**ΠΡΑΚΤΙΚΟ 2<sup>ο</sup>/25-02-2026**

ΕΠΙΤΡΟΠΗ ΠΕΡΙΒΑΛΛΟΝΤΟΣ, ΧΩΡΙΚΟΥ ΣΧΕΔΙΑΣΜΟΥ ΚΑΙ ΑΝΑΠΤΥΞΗΣ  
ΠΕΡΙΦΕΡΕΙΑΚΟΥ ΣΥΜΒΟΥΛΙΟΥ ΗΠΕΙΡΟΥ

3. Γνωμοδότηση επί της Μελέτης Περιβαλλοντικών Επιπτώσεων (Μ.Π.Ε.) του έργου: «Μικρό **υδροηλεκτρικό** έργο στη θέση Παλαιοχώρι Βουλγαρελίου- ρ. Καλαμάς, εγκατεστημένης ισχύος 1,02 Mwe, στις Τ.Κ. Βουλγαρελίου και Παλαιοκάτουνου, Δ.Ε. Αθαμανίας Δήμου Κεντρικών Τζουμέρκων Π.Ε. Άρτας Περιφέρειας Ηπείρου». Φορέας πραγματοποίησης και λειτουργίας του έργου είναι η εταιρεία: «ΑΡΕΘΟΥΣΑ ΕΝΕΡΓΕΙΑΚΗ Ι.Κ.Ε.». (Κατάταξη: Ομάδα 10η, Υποκατηγορία Α2, α/α 8: Υδροηλεκτρικά έργα) (ΠΕΤ 2504006624).  
(Εισήγηση Δ/νση Περιβάλλοντος & Χωρικού Σχεδιασμού Περιφέρειας Ηπείρου).

<b>Κοιν:</b> Δ/ση Περιβάλλοντος & Χωρικού Σχεδιασμού Π.Η. - Τμήμα Περιβάλλοντος & Κλιματικής Αλλαγής	
<b>1. ΤΙΤΛΟΣ ΕΡΓΟΥ Η΄ ΔΡΑΣΤΗΡΙΟΤΗΤΑΣ</b>			
Μικρό υδροηλεκτρικό έργο στη θέση Παλαιοχώρι Βουλγαρελίου - ρ. Καλαμάς, εγκατεστημένης ισχύος 1,02 Mwe, στις Τ.Κ. Βουλγαρελίου και Παλαιοκάτουνου, Δ.Ε. Αθαμανίας Δήμου Κεντρικών Τζουμέρκων Π.Ε. Άρτας Περιφέρειας Ηπείρου. Φορέας πραγματοποίησης και λειτουργίας του έργου είναι η εταιρεία: ΑΡΕΘΟΥΣΑ ΕΝΕΡΓΕΙΑΚΗ Ι.Κ.Ε.			
<b>2. ΥΠΗΡΕΣΙΑ ΤΗΣ ΠΕΡΙΦΕΡΕΙΑΣ ΠΟΥ ΕΙΣΗΓΗΘΗ

Εικόνα 1. Χώρος Σταθμού Παραγωγής – εμφανής ζώνη αστάθειας/κατολίπησης στο πρανές πλησίον της παρόχθιας ζώνης.

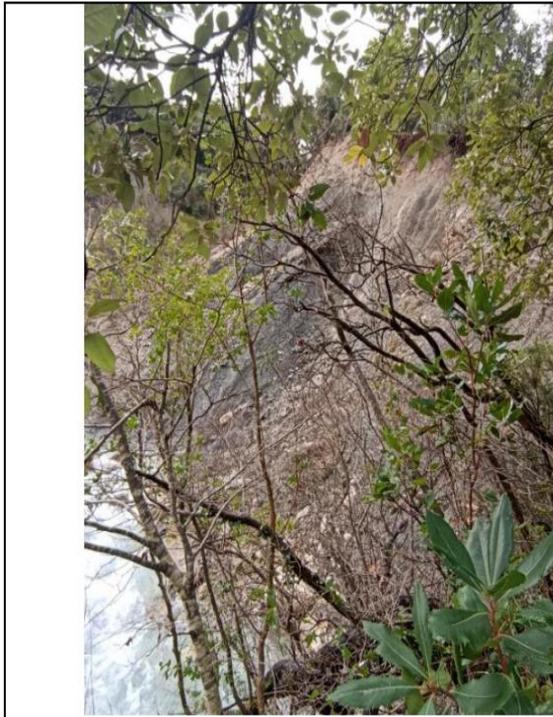
• Η Υπηρεσία, λαμβάνοντας υπόψη το περιεχόμενο του φακέλου και κατόπιν επιτόπιας αυτοψίας (9.02.2026) στη ζώνη εγκατάστασης του έργου (γήπεδο ΥΗΣ, περιοχή διέλευσης αγωγού και σημείο εκβολής/διώρυγας φυγής), διαπίστωσε ότι η ευρύτερη περιοχή παρουσιάζει έντονα και εκτεταμένα γεωδυναμικά φαινόμενα (κατολισθήσεις/αποκολλήσεις, καθιζήσεις, ρωγμές/αστάθειες πρανών και διάβρωση), τα οποία δεν αποτυπώνονται με επάρκεια στα σχέδια της ΜΠΕ και δεν τεκμηριώνονται με εξειδικευμένη γεωλογική-γεωτεχνική διερεύνηση/μελέτη επικινδυνότητας. Ενδεικτικά, καταγράφονται εμφανείς ζώνες πρόσφατης/ενεργής αστάθειας πρανών τόσο στην περιοχή του σταθμού παραγωγής όσο και σε τμήματα της όδευσης πλησίον της κοίτης.

• Από την αυτοψία, αλλά και από τα στοιχεία που έχουν τεθεί υπόψη της Υπηρεσίας, προκύπτει ότι το γήπεδο του σταθμού παραγωγής χωροθετείται σε άμεση γειτνίαση με ενεργές ζώνες κατολίπησης/αστάθειας πρανών, με εμφανές απογυμνωμένο πρανές και μεταφορά υλικών προς την παρόχθια ζώνη (βλ. Φωτ. 1-2). Περαιτέρω, κατά μήκος της όδευσης, ιδίως σε τμήματα όπου το ανάγλυφο είναι έντονο και η κοίτη εμφανίζεται στενή ή/και χωρίς σαφείς όχθες, αναπτύσσονται διεργασίες διάβρωσης, υποσκαφής και αποσταθεροποίησης πρανών, οι οποίες δύνανται να επιταθούν από εκσκαφές, διανοίξεις και τεχνικές παρεμβάσεις.

Εικόνα 2. Χώρος Σταθμού Παραγωγής – εμφανής ζώνη μορφολογία κοιλάδας/κοίτης και σχέση του γηπέδου με τα πρανή

Εικόνα 3. Πρόσφατη κατολίσθηση στην περιοχή όδευσης αγωγού – απογυμνωμένο πρανές και μεταφορά υλικών προς την κοίτη

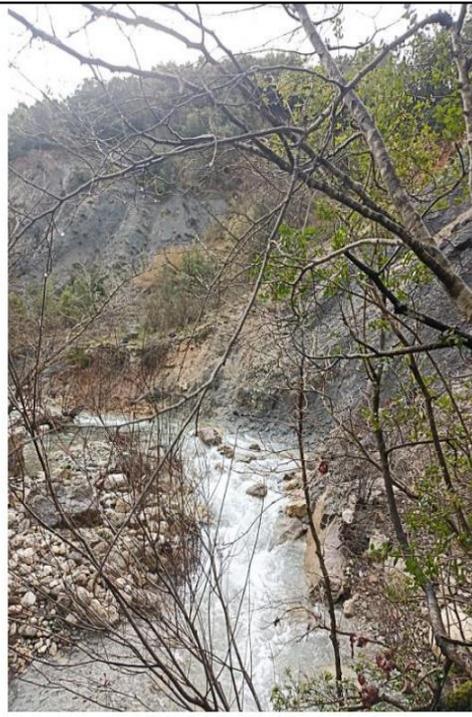
Εικόνα 4. Χώρος όδευσης αγωγού – στενή κοίτη και αστάθεια/φερτά από πρανές (ενδεικτική εικόνα κινδύνου υποσκαφής/διάβρωσης)

- *Επισημαίνεται ότι, έναντι των ανωτέρω δεδομένων, στη ΜΠΕ καταγράφονται γενικές διατυπώσεις περί μη αναμενόμενων κατολισθήσεων/αστάθειας πρανών, χωρίς να συνοδεύονται από αναλυτική γεωλογική– γεωτεχνική τεκμηρίωση (χαρτογράφηση αστάθειας, γεωτεχνικές τομές/γεωτρήσεις όπου απαιτείται, υδρογεωλογική ερμηνεία, υπολογισμούς ευστάθειας και συγκεκριμένα μέτρα προστασίας/αποκατάστασης). Η έλλειψη αυτή θεωρείται κρίσιμη, δεδομένης της φύσης του έργου (αγωγός πίεσης, τεχνικά έργα στην κοίτη/πρανές, νέες οδοποιίες).*
